PHILIPS SERVICE MAANDBLAD

STEKERBUSPLAAT VOOR GRAMOFOONAANSLUITING BIJ BX 360 A

CONTACTDOZEN

VERSTERKER 3750 - 3950

Fig. 1 a

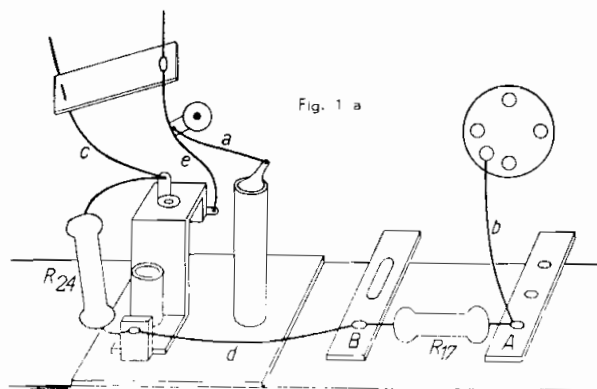
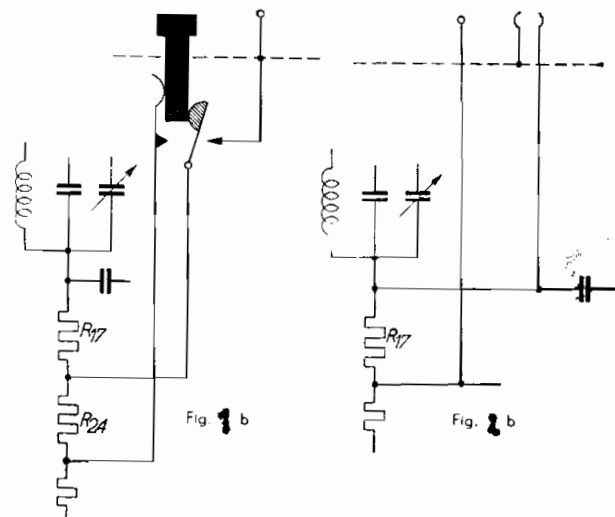
Bij enkele uitvoeringen van de BX 360 A is een stekkerbusplaat met codenummer A3 375 96.0 voor grammofoonaansluiting toegepast, terwijl bij andere uitvoeringen de stekkerbusplaat met codenummer A1 341 34.0 is gebruikt. Tevens vervalt dan R24, waarde 0,1 megohm en moet de waarde van R17 worden veranderd van 47 kilo-ohm in 0,1 megohm.

Mocht de stekkerbusplaat, codenummer A3 375 96.0, zoals afgebeeld in fig. 1A, defect raken, dan moet deze worden vervangen door die met het codenummer A1 341 34.0 (zie fig. 2A).

1. R17, R24 en verbinding a uit fig. 1A en fig. 1B worden verwijderd;
2. R17 wordt een koolweerstand 0,1 megohm/0,25 watt met codenummer 48 425 10/100K, welke wordt aangebracht tussen punt B en C in fig. 2A. Indien R24 bij het lossolderen niet beschadigd is, kan deze worden gebruikt, daar hiervan de waarde ook 0,1 megohm is;

Fig. 2 a

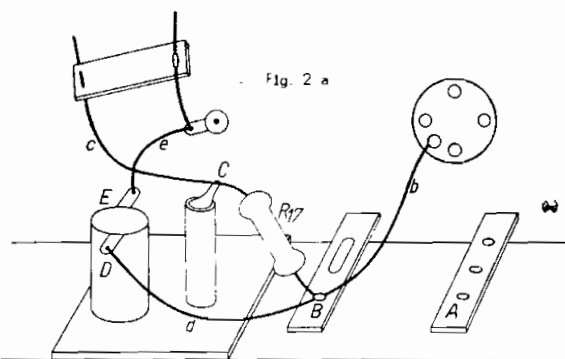
3. verbinding b wordt van punt A naar punt B omgelegd;
 4. verbinding c wordt aan punt C gelegd;
 5. verbinding d komt aan punt D;
 6. verbinding e wordt met punt E verbonden.
- Ten slotte geeft fig. 2B het bij fig. 2A behorende schema.

Fig. 1

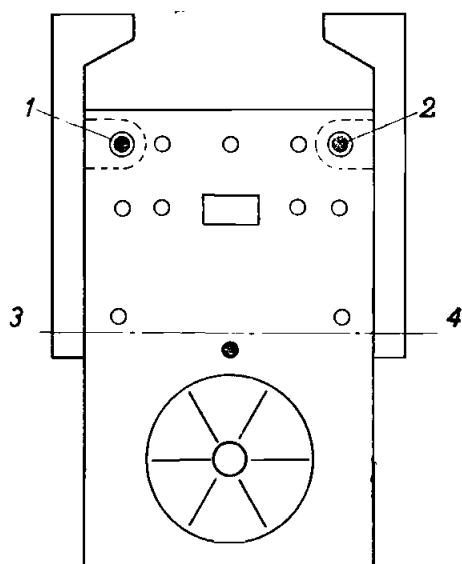
Indien een dergelijke contactdoos defect raakt, dan moet deze worden vervangen door een veiligheidscontact voor pennen met 19 mm. hartafstand (codenummer 28 837 83.0), terwijl ook de plaat met negen stekerpennen moet worden vervangen door een met twee pennen (codenummer 28 869 19.0). Hiertoe gaat men als volgt te werk: de twee schroefjes van de beugel, waaraan de stekerpennenplaat door middel van felsbusjes is vastgezet, worden losgedraaid, zodat het geheel vrij komt van het chassis. Vervolgens wordt de hardpapieren plaat voorzichtig doorgezaagd langs de lijn 3—4, zichtbaar in fig. 1. De felsbusjes bij 1 en 2 uit fig. 1 worden verwijderd en het gedeelte van de aansluitplaat, waarin zich de pennen bevinden, opzij kan worden gebogen,

zonder dat de daaraan gesoldeerde verbindingen behoeven te worden losgenomen. De nieuwe stekerpennenplaat wordt nu met twee schroefjes vastgezet in de gaten 1 en 2, eventueel nadat hierin de nodige gaten zijn geboord.

Fig. 2

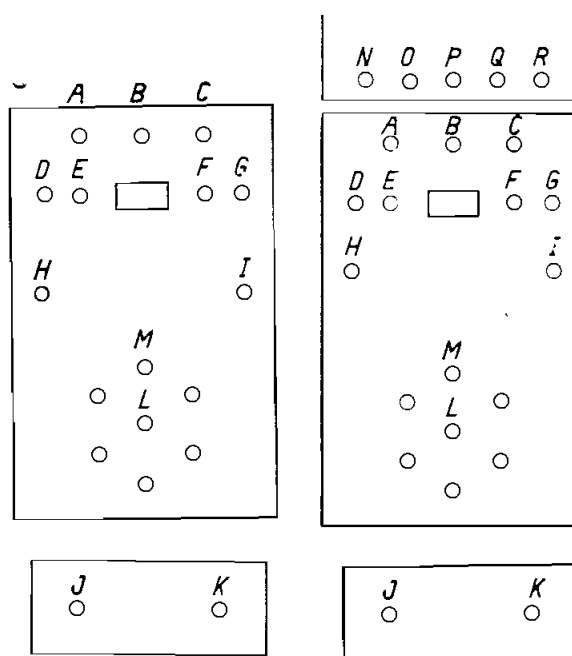
In fig. 2 en 3 ziet men de zijde van de stekerpennenplaat, waaraan de verschillende verbindingen zijn bevestigd. De contactpennen op deze plaat zijn met een **hoofdletter** gemerkt en de naar het betreffende contact leidende draad is in onderstaand overzicht met een **kleine** letter aangeduid. Zo betekent: e wordt met J verbonden, dat de verbinding, welke oorspronkelijk aan contact E was gesoldeerd, nu moet worden verbonden met contact J.

Bij aansluiting op een wisselstroomnet worden de volgende wijzigingen in de bedrading aangebracht (zie fig. 2):

1. verbinding e wordt met J verbonden,
2. verbinding f wordt met K verbonden,
3. de verbindingen c, i en l worden verwijderd,
4. beide verbindingen g worden met L verbonden,
5. de verbindingen b en m worden verwijderd,
6. de verbinding d wordt met h verbonden en geïsoleerd,
7. het einde van verbinding a wordt niet aangesloten en wordt geïsoleerd.

Bij aansluiting op een gelijkstroomnet, onder gebruikmaking van de trilleromvormer 7860 C of 7861 C worden de verbindingen als volgt gewijzigd (zie fig. 3):

1. verbinding e wordt met J verbonden,
2. verbinding f wordt met K verbonden,
3. beide verbindingen g worden met R verbonden,
4. verbinding g wordt met N verbonden,
5. verbinding a wordt met O verbonden,
6. de verbindingen c, i en l worden verwijderd,
7. contact L wordt doorverbonden met contact Q,
8. de verbindingen b en m worden verwijderd.
9. het einde van de verbinding h wordt geïsoleerd en wordt dus niet aangesloten.

Fig. 1

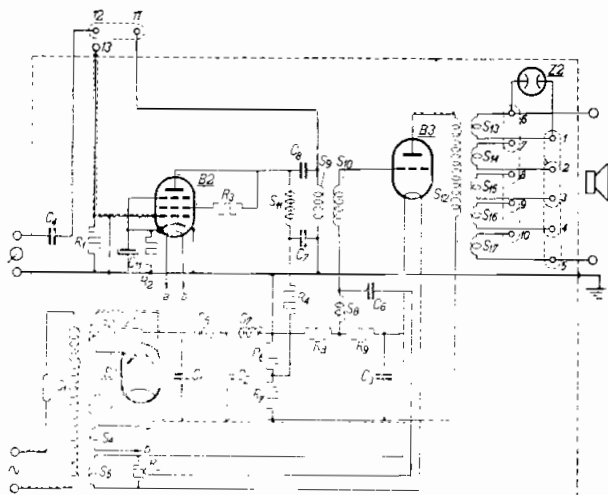
De in deze versterkers toegepaste buis F 460 kan helaas niet meer worden geleverd. Hiervoor in de plaats kan de buis 4673 worden gebruikt. Het is dan noodzakelijk om enkele wijzigingen in de versterker aan te brengen, waardoor het schema wordt zoals in fig. 1 is aangegeven.

De weerstanden R2, R3 en R4 uit het oorspronkelijke schema zijn vervallen, terwijl C5 niet meer wordt gebruikt. In plaats van de buishouder voor de F 460 wordt een buishouder met codenummer 25 161 921 op afstandsstukjes boven het chassis gemonteerd (zie fig. 2).

De volgens fig. 1 aan het schema toegevoegde onderdelen zijn:

R1	— 0.22 megohm —	48 425 10/220K
R2	— 270 ohm —	48 425 10/270E
R3	— 33.000 ohm —	48 427 10/33K
R4	— 8200 ohm —	48 427 10/8K2
C11	— 25 microfarad —	28 182 24.1.

Fig. 2

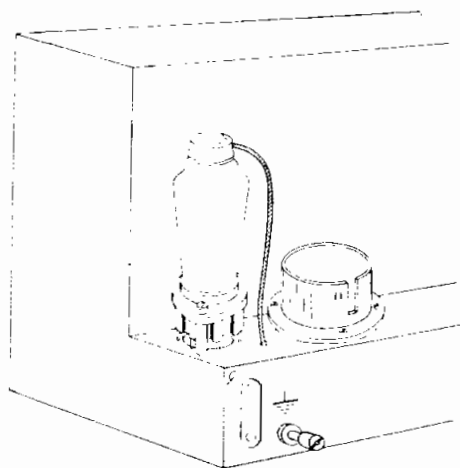
Verder wordt ook een buistopaansluiting met codenummer 49 233 032 aangebracht. Deze wordt door het chassis gevoerd via een gaatje van 5 mm, dat voorzien is van een gummitulle, codenummer 25 655 42.0.
